Ministero dell' Ambiente e della Sicurezza Energetica

Commissione Tecnica PNRR - PNIEC

Parere n. 280 del 29/02/2024

Progetto	<p style="text-align: center;"><i>Valutazione Impatto Ambientale</i></p> <p>ID_VIP 7624: Progetto di un impianto agrovoltaico, con contestuale utilizzo del terreno ad attività agricola di qualità, apicoltura ed attività sociali, della potenza elettrica di 44,51 MW DC e 36 MW AC, da realizzarsi nel comune di Lucera (FG), in località "Vaccarella", e delle relative opere connesse, ricadenti anche nel comune di Foggia (FG).</p>
Proponente	<p style="text-align: center;">INE Vaccarella S.r.l.</p>

Figura 7: Sezioni laterali e dall'alto delle fasce mitigative nelle aree dell'impianto

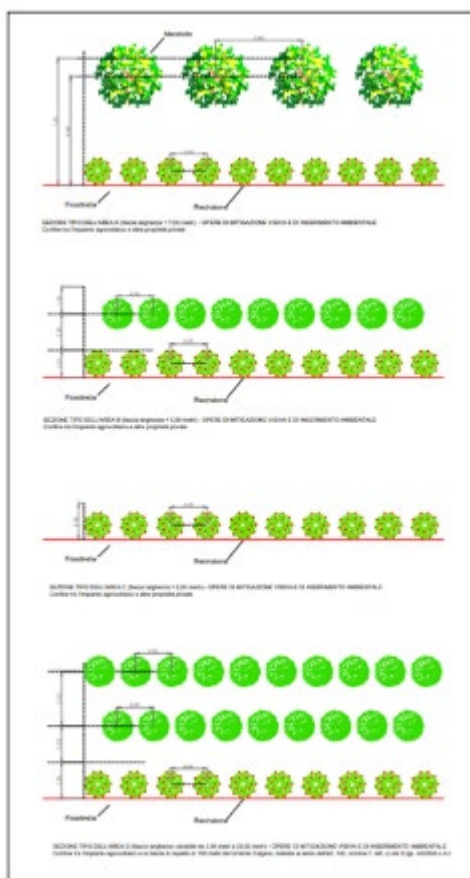
La Commissione ravvisa che la fascia di mitigazione proposta dal Proponente ha una valenza agricola importante, ritiene però che sia necessario incrementare la biodiversità dell’area, anche a mitigazione

dell'effetto cumulo come indicato nel relativo paragrafo, e a tal fine in aggiunta alla fascia di mitigazione produttiva da lui indicata e da collocare internamente alla recinzione, dovrà inoltre predisporre una fascia ampia 5 m posizionata esternamente alla recinzione. Tale fascia dovrà essere pluristratificata e plurispecifica, composta da specie arboree, arbustive e suffruticose appartenenti alla serie della vegetazione spontanea tipica del territorio, evitando il sesto di impianto regolare e facendo particolare riferimento alle specie della vegetazione potenziale naturale dell'area vasta. La fascia perimetrale prescritta dovrà essere realizzata contemporaneamente alla realizzazione dell'impianto e preservata alla sua dismissione. Il progetto della fascia deve comprendere anche le attività previste per l'irrigazione di soccorso, la sostituzione delle fallanze e l'eliminazione delle specie alloctone per tutta la durata di funzionamento dell'impianto. Qualora la realizzazione della fascia mitigativa esterna e lo spostamento della fascia produttiva internamente alla recinzione dovessero ridurre il numero dei pannelli, si consiglia al Proponente l'utilizzo di pannelli più performanti. La Commissione chiede che in progettazione esecutiva venga presentato un nuovo progetto agronomico di gestione di ciascuna attività agricola (colture ortive e colture aromatiche-officinali, copertura con manto erboso, fasce di mitigazione ecc..) che si intende realizzare nell'impianto, nelle fasce perimetrali e nelle aree esterne all'impianto come indicate dal Proponente, anche nell'eventualità di impiego di ditta esterna, che individui le tipologie delle specie di piante produttive, e che utilizzi il metodo dell'agricoltura biologica o almeno il metodo dell'agricoltura integrata secondo i più recenti protocolli regionali. Il piano deve anche riportare le modalità di governo delle api che eventualmente intenderà attivare. **Condizione Ambientale n. 1 e Condizione Ambientale n. 3.**
